Ostseeheilbad Zingst

1. Änderung des Bebauungsplans mit örtlichen Bauvorschriften als Bebauungsplan der Innenentwicklung ohne Umweltbericht

"Wohnanlage Klaus Störtebeker" Satzungsfassung

Fassung vom 26.06.2012, Stand vom 28.09.2012

PLANZEICHNUNG (Teil A)

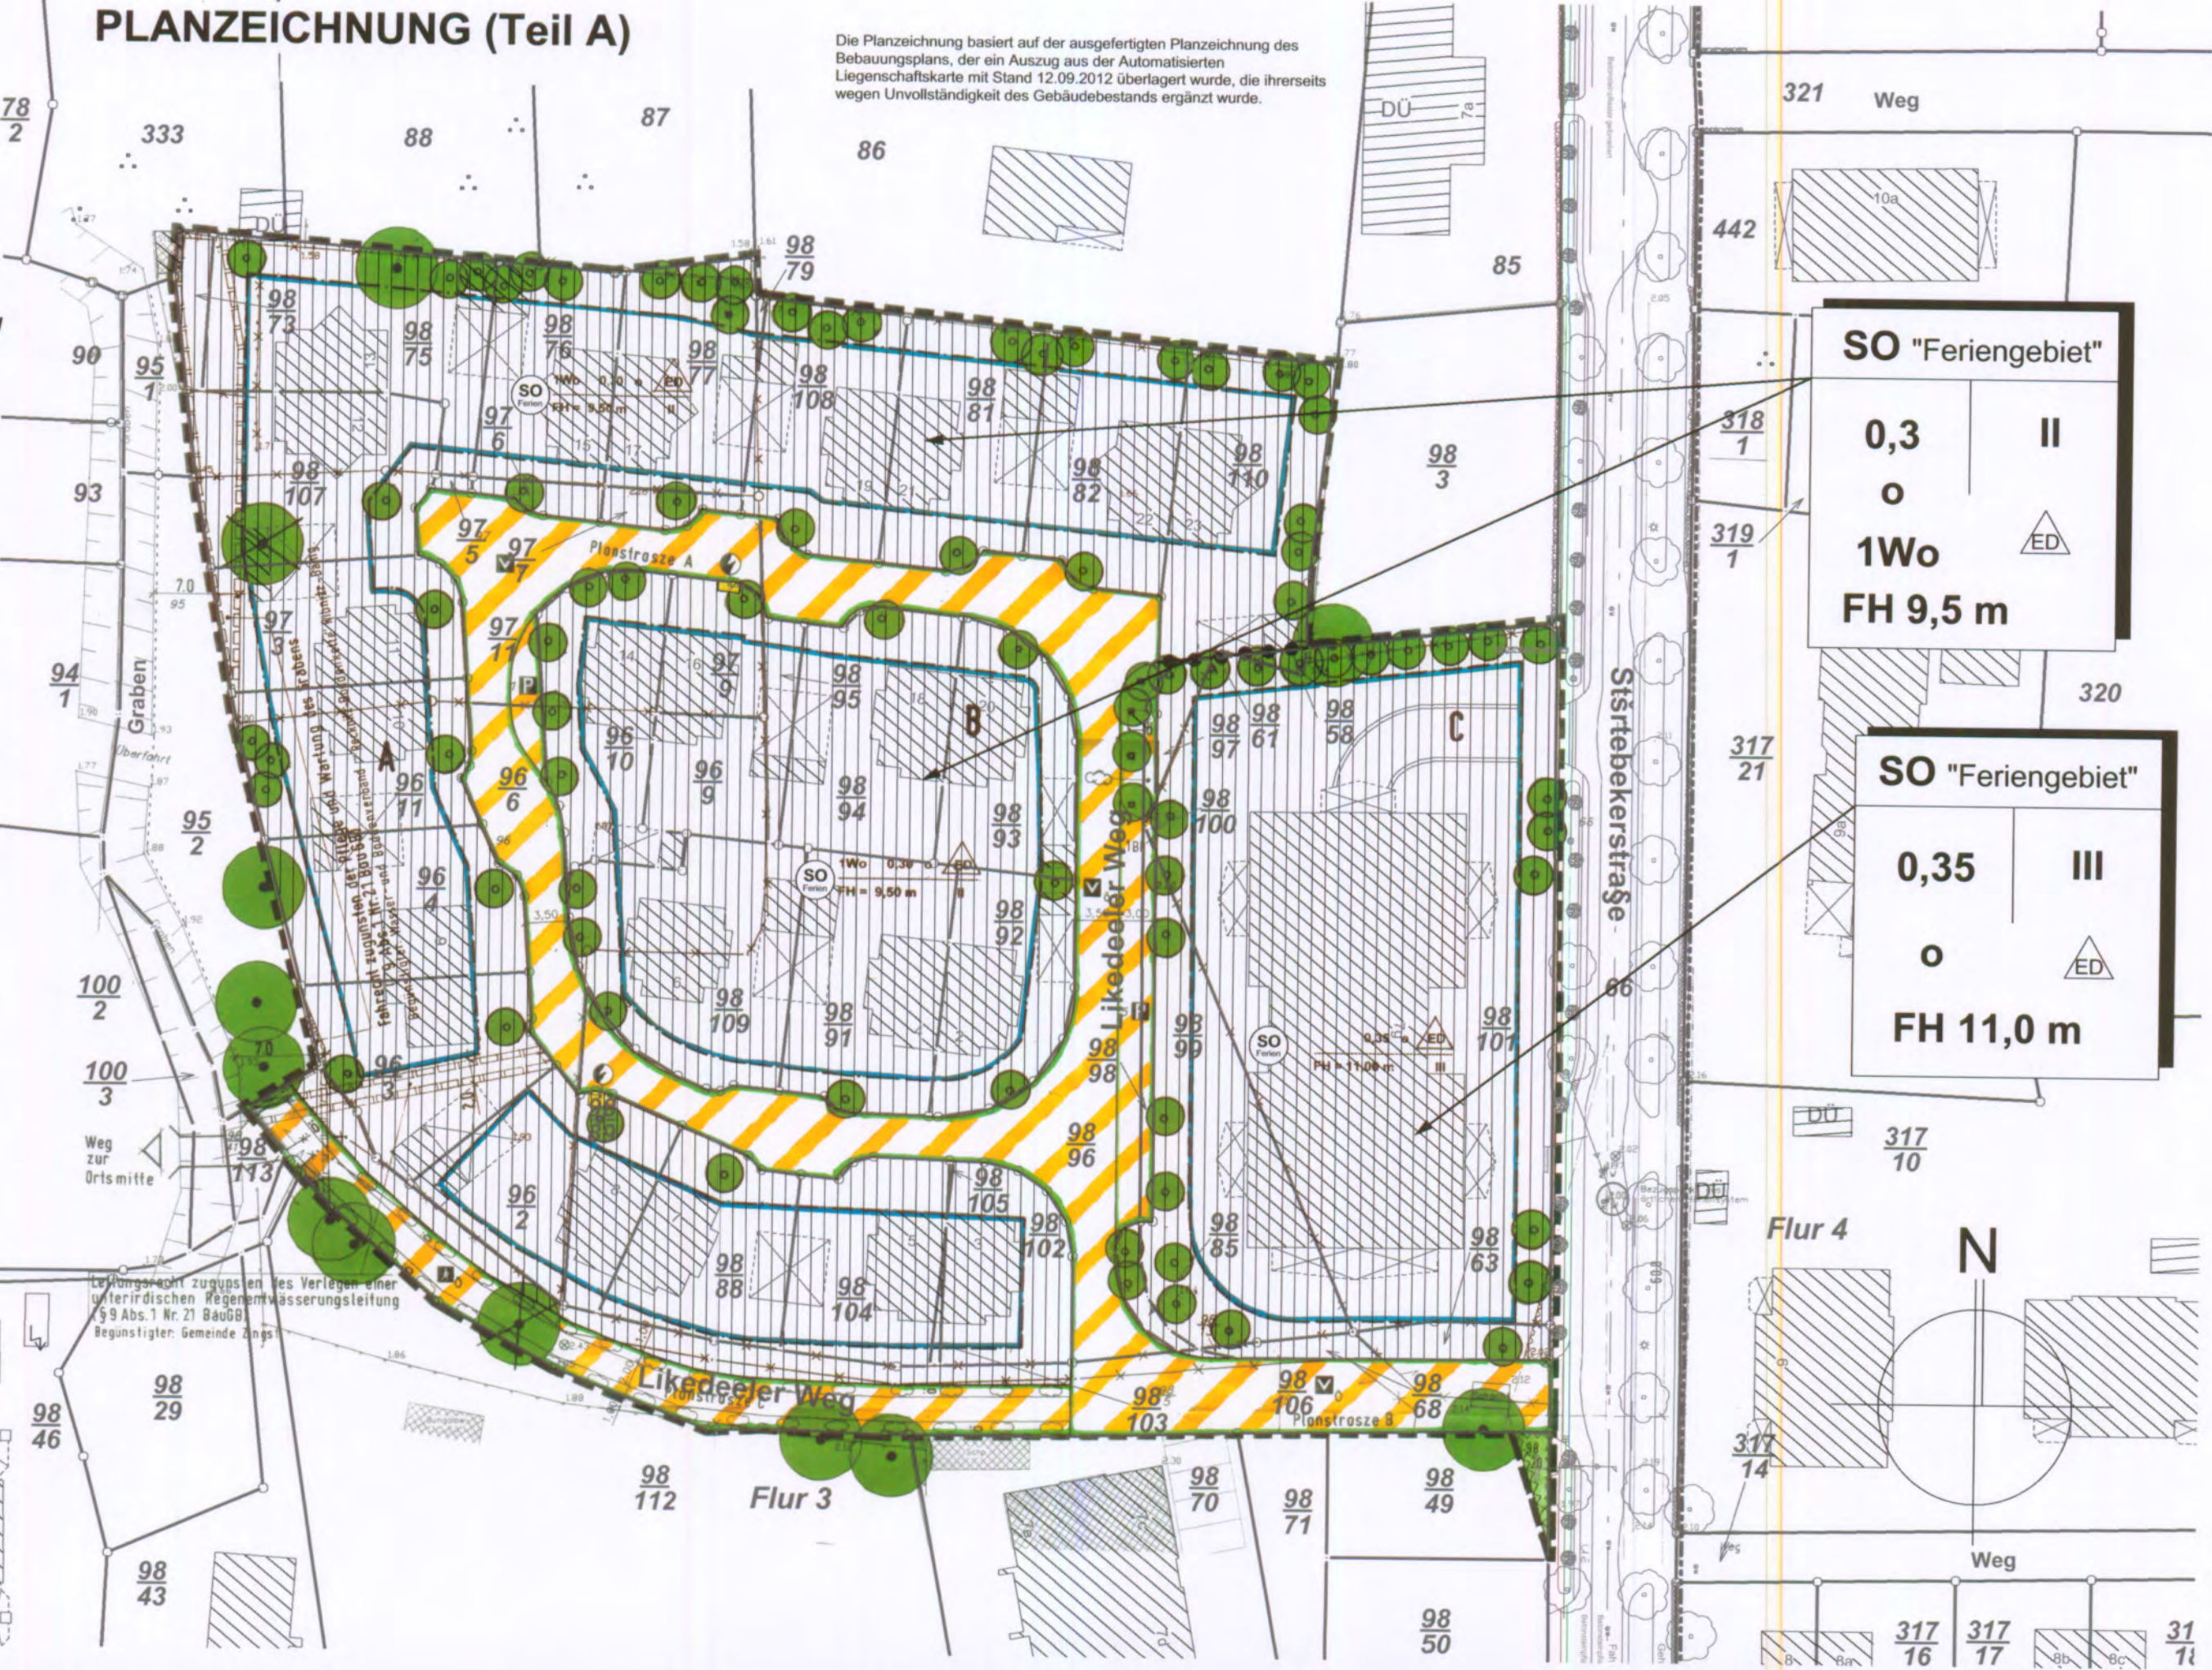
1.1 Art der baulichen Nutzung
1.1.1 Alle Bauflächen werden nach § 4 (1) BauNVO als „Allgemeines Wohngebiet“ festgesetzt.
Die nach § 4 (3) 2 bis 5 BauNVO ausnahmsweise zulässige Nutzung wie sonstige nicht störende Gewerbebetriebe, Anlagen für Verwaltungen, Gartenbaubetriebe und Tankstellen werden ohne Ausnahme ausgeschlossen.
SO „Feriengebiet“: Sonstige Sondergebiete nach § 11 BauNVO, hier: „Feriengebiet“
Das SO „Feriengebiet“ dient gleichwertig touristischen Nutzungen sowie dem Wohnen. Zulässig sind:

- Wohngebäude,
- Ferienhäuser / Ferienwohnungen sowie Betriebe des Beherbergungsgewerbes,
- die der Versorgung des Gebiets dienenden Läden, Schank- und Speisewirtschaften und nicht störenden Handwerksbetriebe,

- Anlagen für kirchliche, kulturelle, soziale, gesundheitliche und sportliche Zwecke,
- Räume nach § 13 BauNVO für die Gesundheit dienende Berufe,
- Stellplätze für den durch die zugelassene Nutzung verursachten Bedarf.
